RELATÓRIO DE IMPACTO DE VIZINHANÇA (RIVI)

Parcelamento de Solo Urbano Santa Maria II

Processo nº 00391-00000737/2020-91

ANEXO I

Figura 3. Sistema Projetado de Esgotamento Sanitário

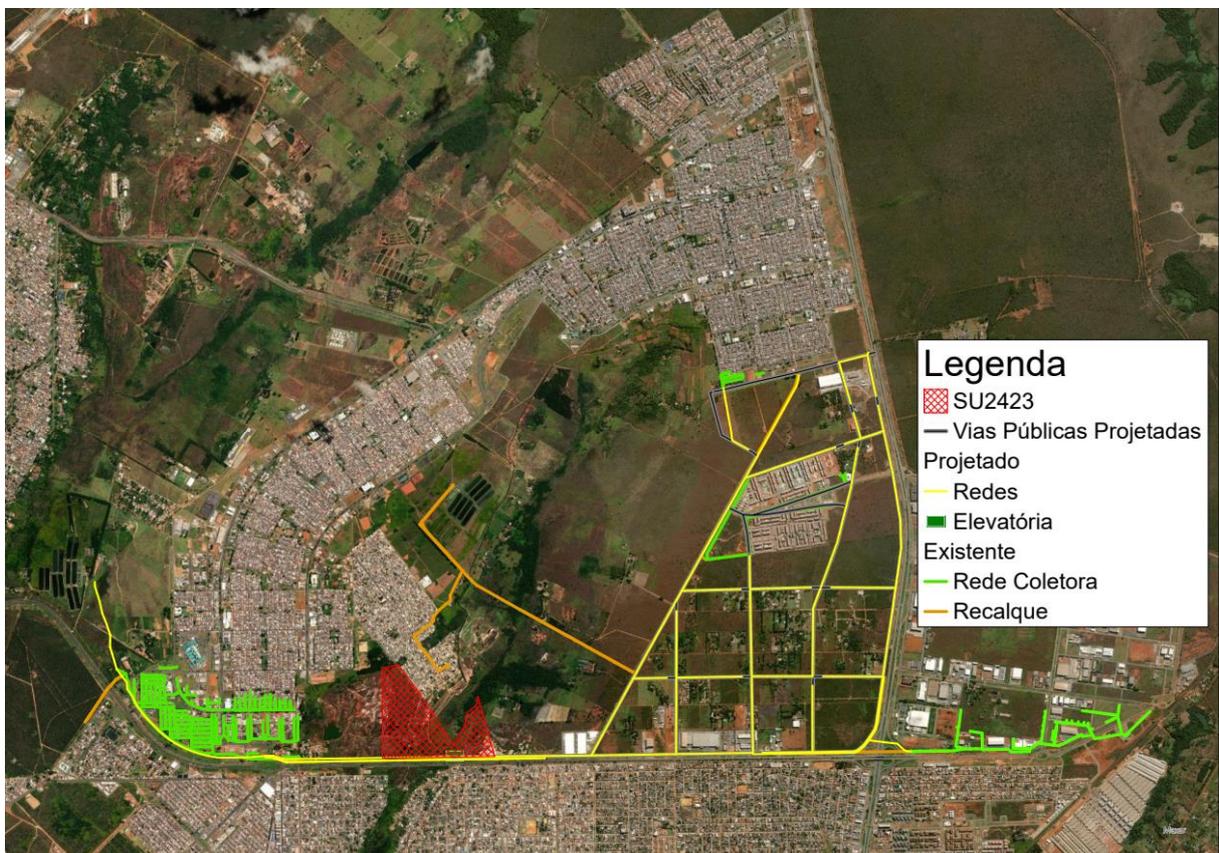
- 1.1.2. Consta interferência com redes projetadas de esgotamento sanitário, conforme Figura 3;
 - 1.1.3. É recomendada a utilização do Cadastro Técnico do Sistema de Abastecimento de Água e do Sistema de Esgotamento Sanitário durante o desenvolvimento do projeto para evitar remanejamentos de redes e/ou dispositivos dos Sistemas Caesb;

Figura 4. Rede de água a ser implantada e indicação do ponto de derivação da rede de água existente.

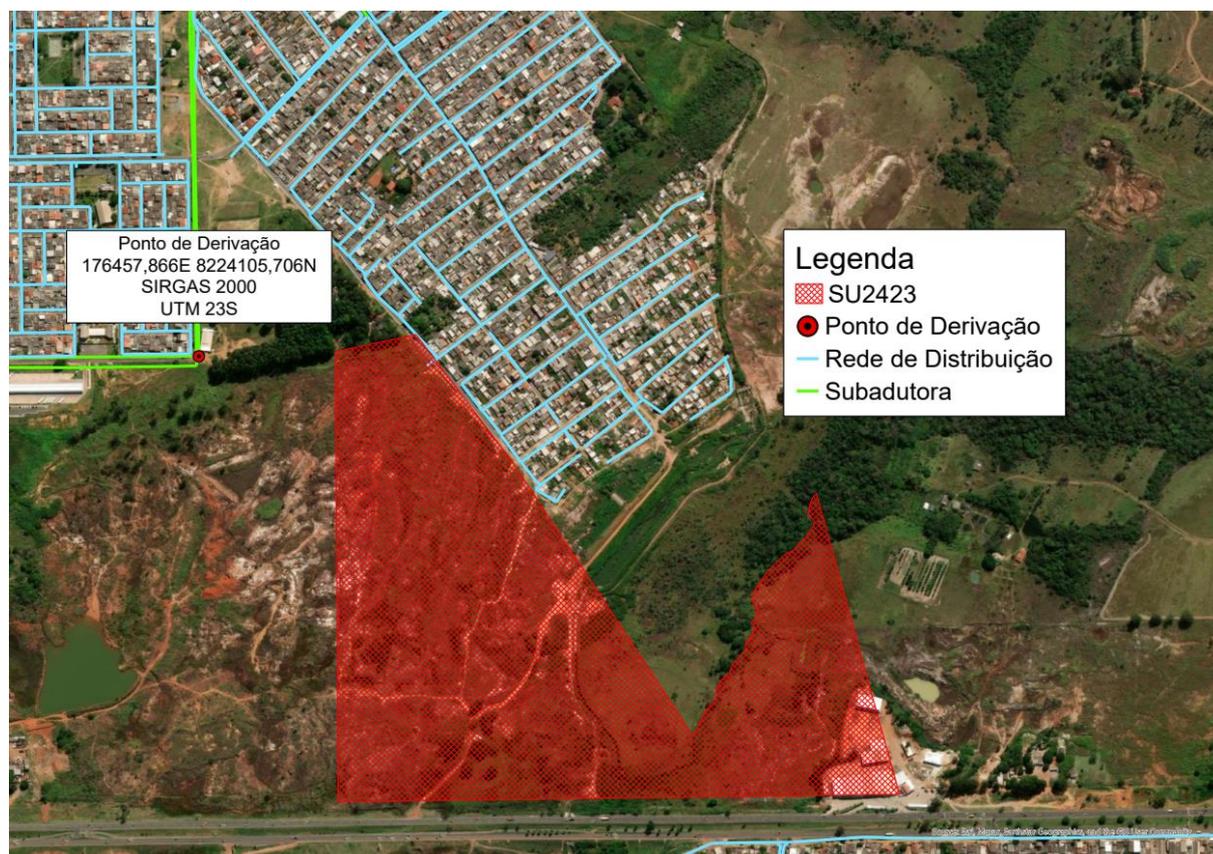
- 3.1. A região em que o empreendimento está situado é abastecida pelo Sistema Produtor Corumbá.
- 3.2. Para atendimento ao empreendimento, o interessado deverá implantar redes a serem implantadas em via pública, conforme demonstrado na Figura 4:
- 3.3. O ponto de derivação é apresentado na Figura 4 (Coordenadas Geográficas: 176457,866E 8224105,706N), e deverá ser feito na SAT.SMA.011 Ø150mm, para atendimento do empreendimento, além das redes de distribuição.
